**NOTE SUR LES INCIDENCES
ENVIRONNEMENTALES DES
MODIFICATIONS APPORTÉES AU
PROJET**

Projet de construction du nouvel
hôpital de la clinique Saint-
Pierre, ZACC de Louvranges

RÉFÉRENCE STRATEC : C1275

14 JANVIER 2025

Figure 19 : Evolution des stationnements RDC (source : ASSAR)

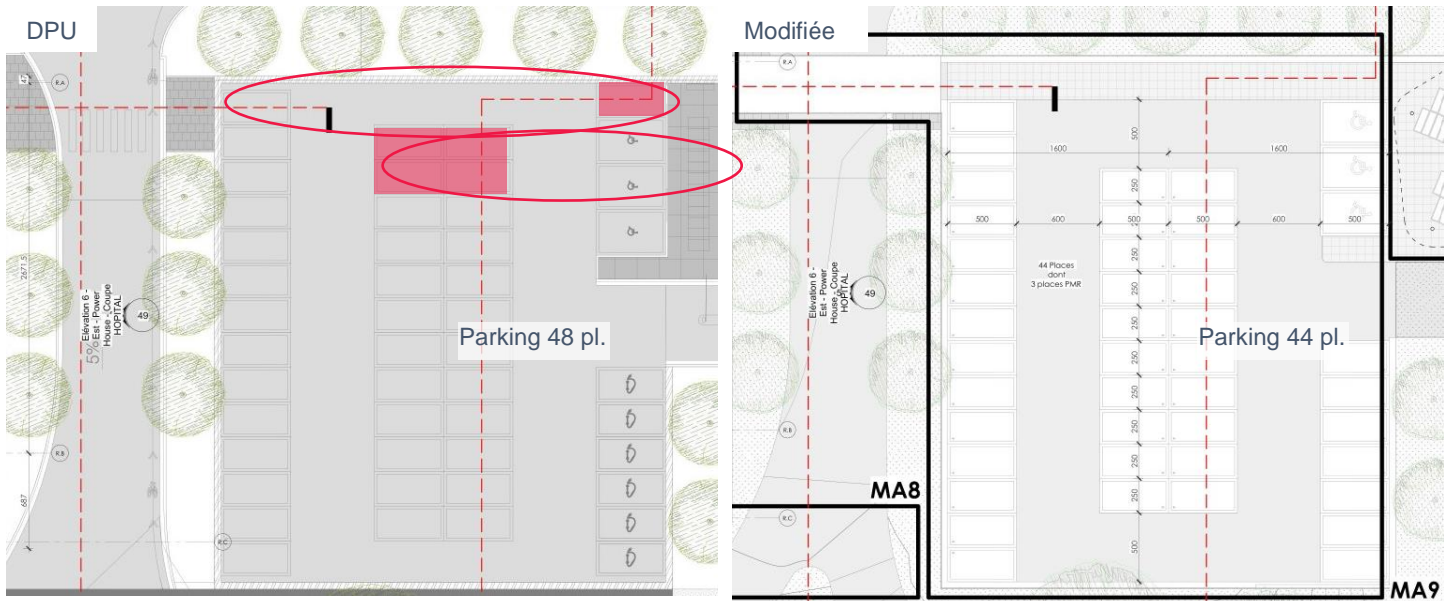
Le déplacement de la salle polyvalente engendre des modifications des abords de ce bâtiment afin d'en permettre l'accès : une passerelle est ajoutée entre le parking RDC et le bâtiment. Pour permettre la continuité piétonne, 6 places de ce parking sont supprimées côté nord (figurées en rouge sur la figure ci-dessous) et 2 places sont ajoutées côté sud (figurées en vert sur la même figure). Ces ajouts sont possibles grâce à la suppression de la passerelle initiale (cf. modification MA.8 relative à la passerelle cyclopiétonne présenté ci-dessus). Les modifications relatives au bâtiment de radiothérapie et de la salle polyvalente sont décrites au point MB.1. Au niveau -01, l'agencement du parking couvert a été modifié suite à la diminution du nombre de colonnes portantes en béton et à la relocalisation de celles restantes.

Figure 20 : Evolution de l'entrée de la crèche (source : ASSAR)

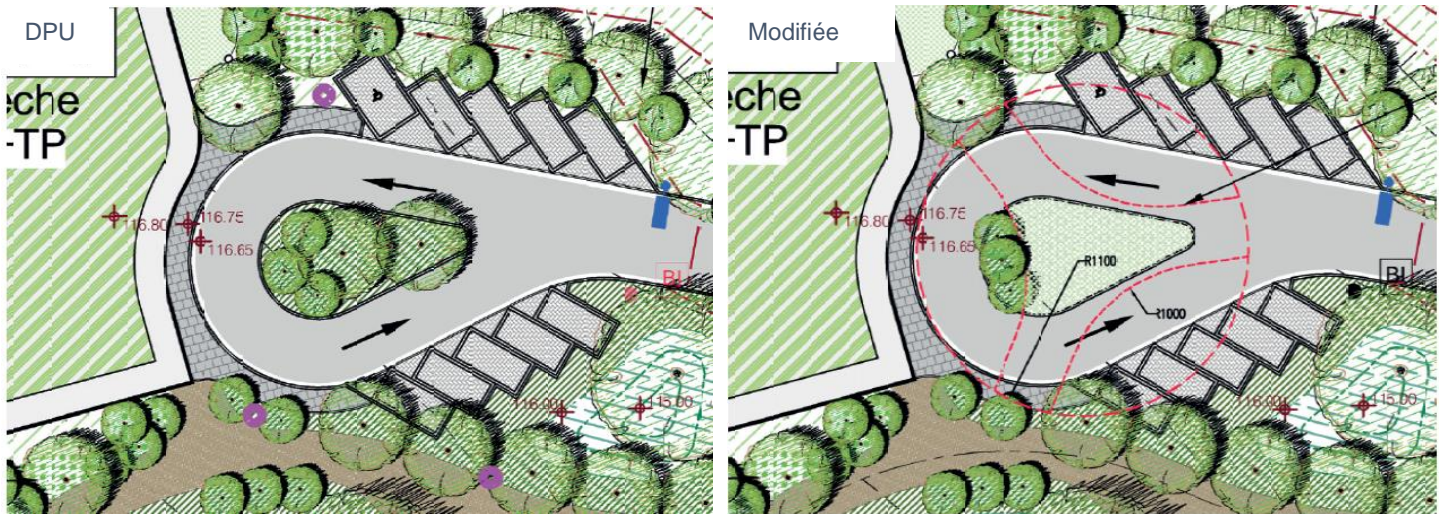
L'entrée de la crèche a été modifiée afin de prévoir un aménagement spécifique devant l'entrée permettant d'intégrer un espace drop off/Kiss & Ride. Cette modification a été demandée par la zone de secours du Brabant Wallon afin de permettre aux véhicules d'intervention d'effectuer un demi-tour. Les aires de manœuvres sont présentées en rouge dans la figure ci-dessous pour le projet modifié.

Figure 21 : Modification de l'emplacement des citernes d'eaux pluviales source : ASSAR)

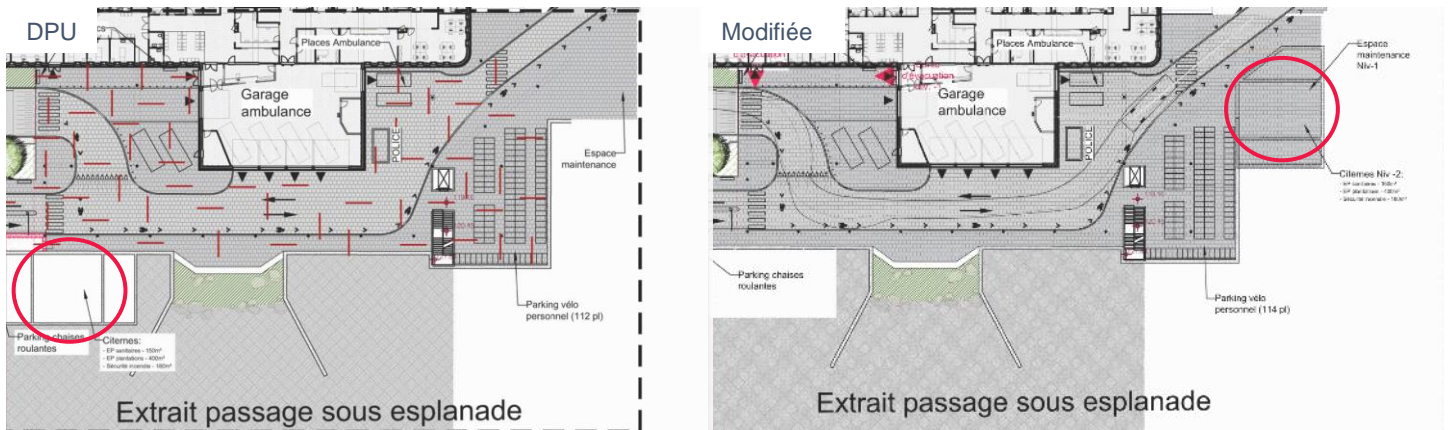
Les citernes destinées à la récupération et au stockage des eaux pluviales, utilisées pour alimenter le réseau sanitaire et arroser les toitures vertes, étaient initialement prévues au niveau -01, sous l'esplanade et le long de la desserte couverte des urgences.

Une étude spécifique a été menée pour évaluer cette nouvelle implantation, notamment en ce qui concerne l'écoulement gravitaire des eaux. La position altimétrique et l'éloignement du bassin d'infiltration B1 ont été pris en compte et les pentes minimales nécessaires sont respectées, ce qui permet de maintenir l'efficacité du système sans nécessiter un approfondissement du bassin.

Figure 22 : Evolution des toitures végétalisées au RDC (source : ASSAR)

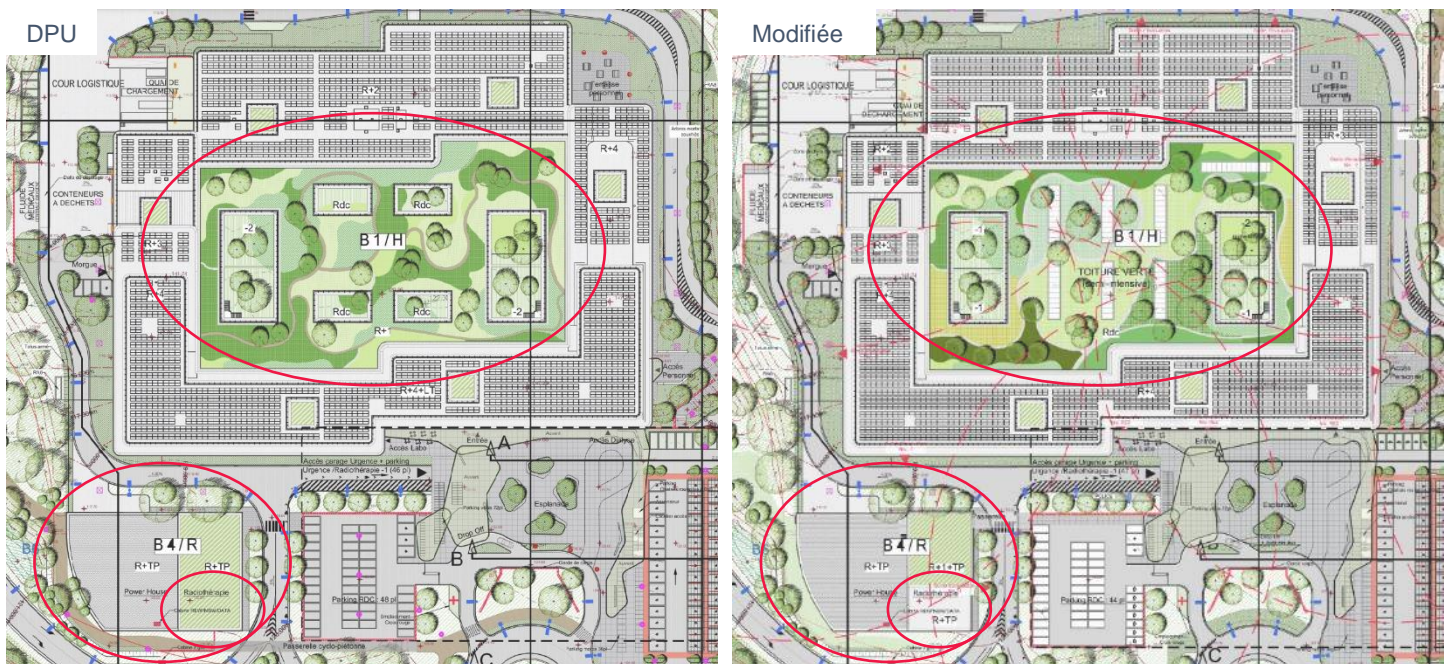
Les changements apportés concernent principalement les surfaces végétalisées, tandis que la composition des complexes de toits demeure similaire (toitures végétalisées semi-intensives). La toiture du RDC du bâtiment principal est modifiée par la suppression de 4 patios et l'ajout de 7 bandes de puits de lumière (cf. 2.1.1). En ce qui concerne le toit de la powerhouse/radiothérapie, un volume d'un étage est ajouté sur une partie du bâtiment (cf. 2.1.2).

En outre, une portion de la toiture végétalisée de la power house/radiothérapie est supprimée (environ un tiers du côté sud du bâtiment, la seule toiture végétalisée est celle du nouveau volume ajouté pour la salle polyvalente).

Figure 23 : Evolution des abris vélo/chaises PMR au niveau de l'entrée principale (source : ASSAR)

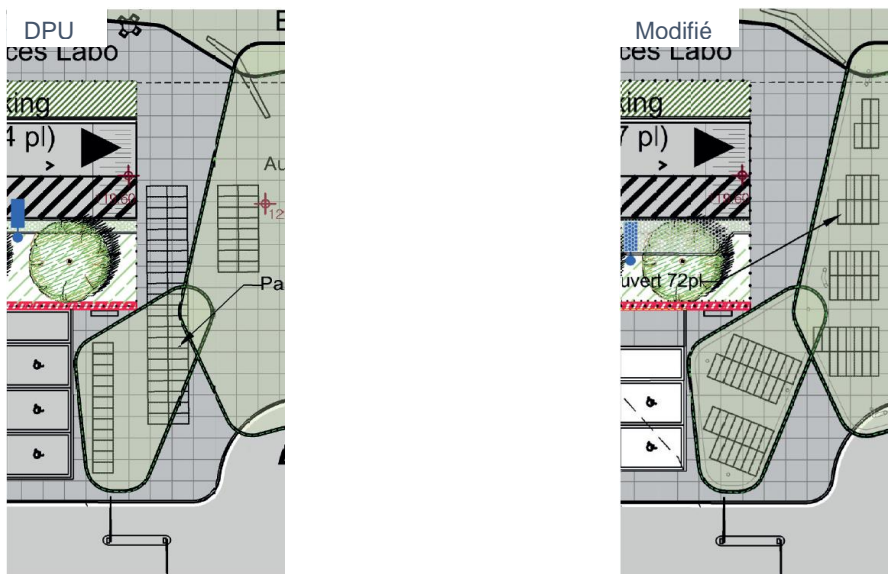
Le projet prévoit l'aménagement d'un espace couvert, situé sur l'esplanade devant l'entrée de l'hôpital et sous les auvents. Cet espace, conçu pour être à l'abri des intempéries, offrira une protection pour les vélos et chaises roulante des visiteurs ou patients.

Figure 24 : Evolution du bâtiment power house/radiothérapie (source : ASSAR)

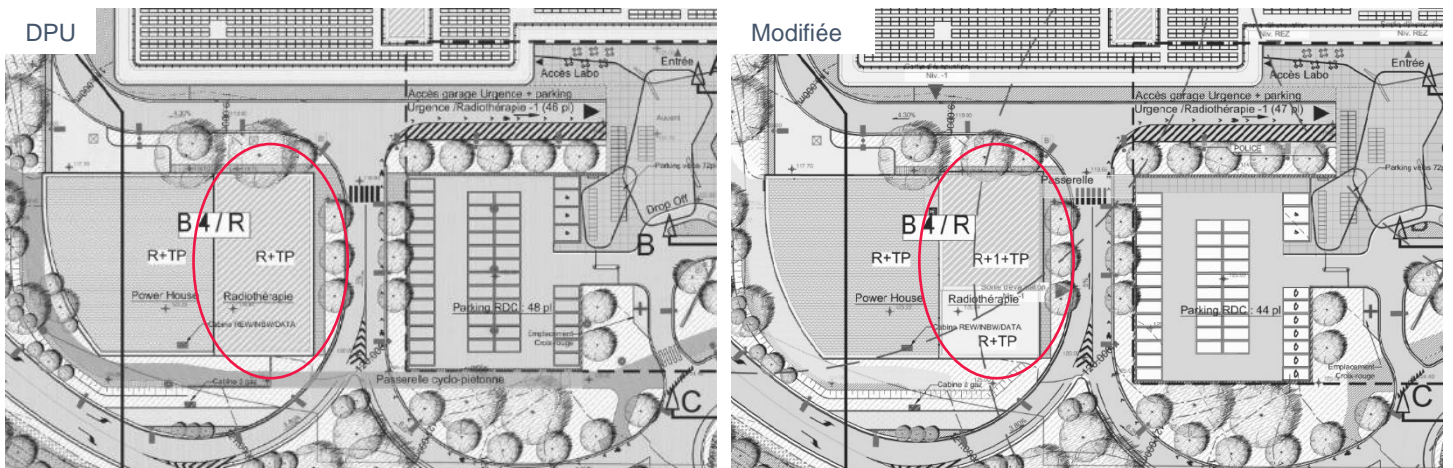
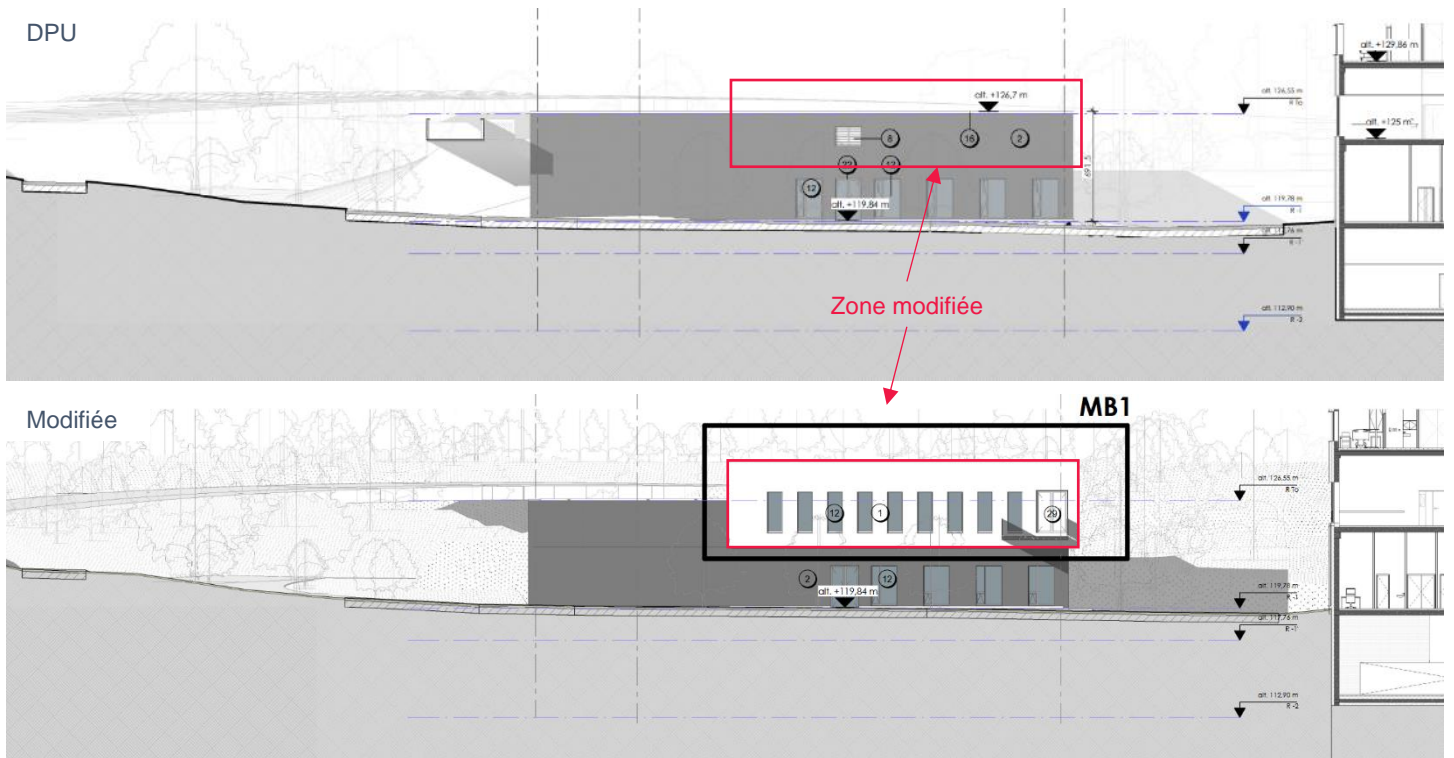
Cette modification concerne le déplacement de la salle polyvalente, initialement prévue au RDC du bâtiment principal, au-dessus de la power house/radiothérapie.

Les modifications apportées portent principalement sur l'implantation de la salle en surplomb de la radiothérapie, à proximité de l'hôpital. Le gabarit du bâtiment abritant la power house/radiothérapie, côté sud-est du site de ce bâtiment, jusque-là en RDC + toiture, est partiellement surélevé d'un étage côté est.

L'accès à la salle polyvalente se fera au RDC, via l'esplanade devant l'entrée et la nouvelle passerelle. Une liaison fonctionnelle et logistique avec le niveau R-2, par le tunnel souterrain et le monte-charge existants, est maintenue entre la salle et le bâtiment principal. Le programme fonctionnel reste inchangé. La toiture de la salle sera végétalisée, étant visible depuis le bâtiment principal. Le local technique (ventilation) sera aménagé au R-2, sous la salle.

Figure 26 : Modification de l'éclairage du bâtiment principal (source : ASSAR)

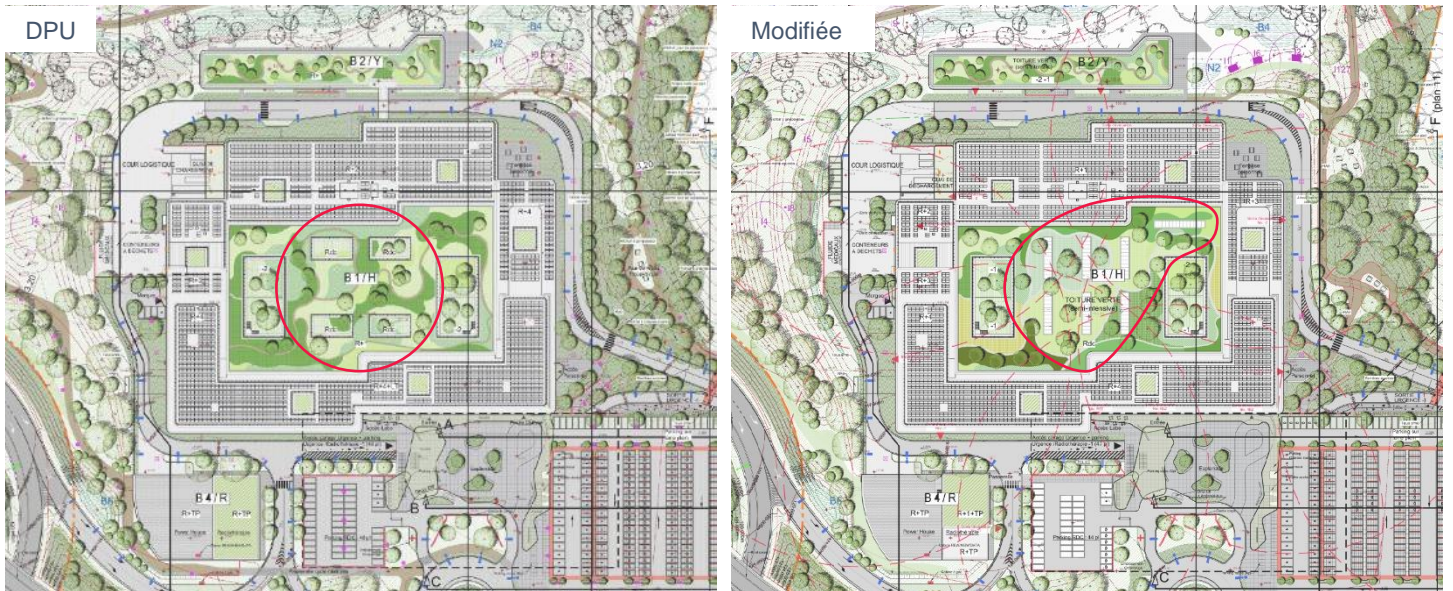
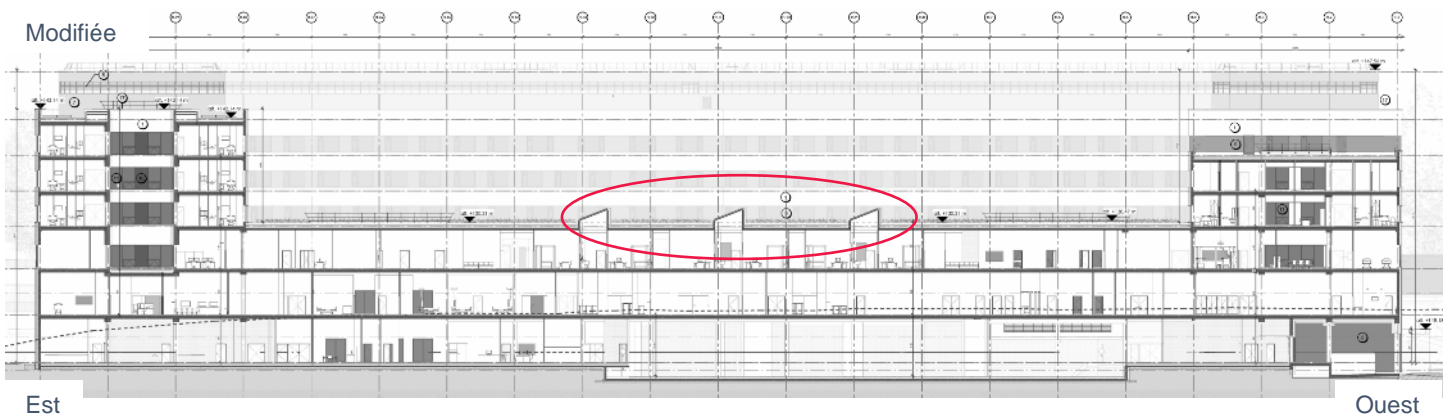
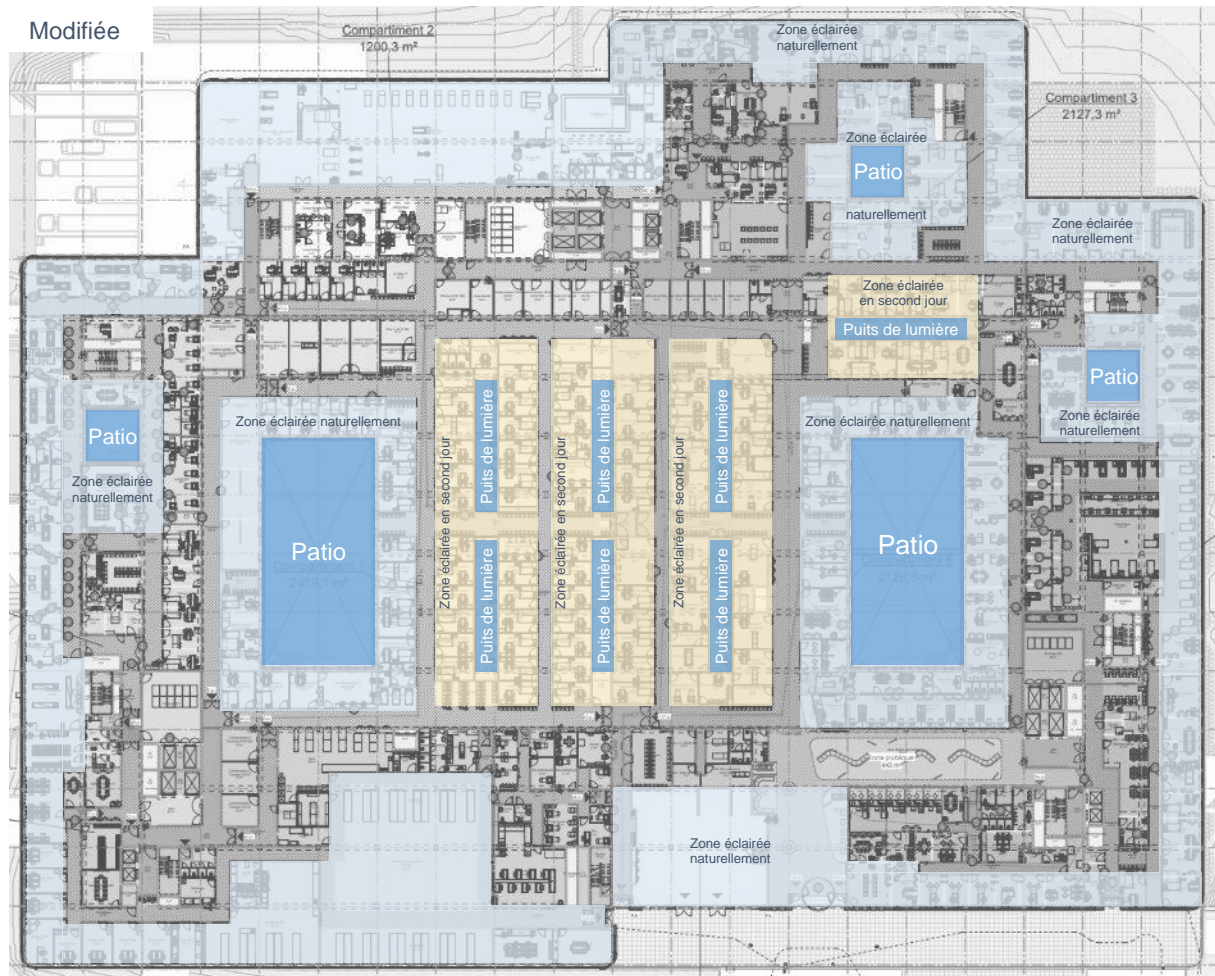
Les modifications apportées touchent principalement le plan du RDC, mais également la toiture végétalisée du RDC, car les sources d'éclairage naturel des locaux de consultation ont été repensées. En effet, les auteurs du projet souhaitent offrir davantage de lumière naturelle pour ces espaces.

Ainsi, 4 patios sont supprimés et 7 verrières longitudinales inclinées à redans partiels sont projetées au-dessus des espaces tampon (salles d'attente, etc.). Ces verrières permettront à la lumière de se diffuser en second jour vers les cabinets de consultation, dont le nombre a été augmenté, par des châssis vitrés installés en partie haute des cloisons.
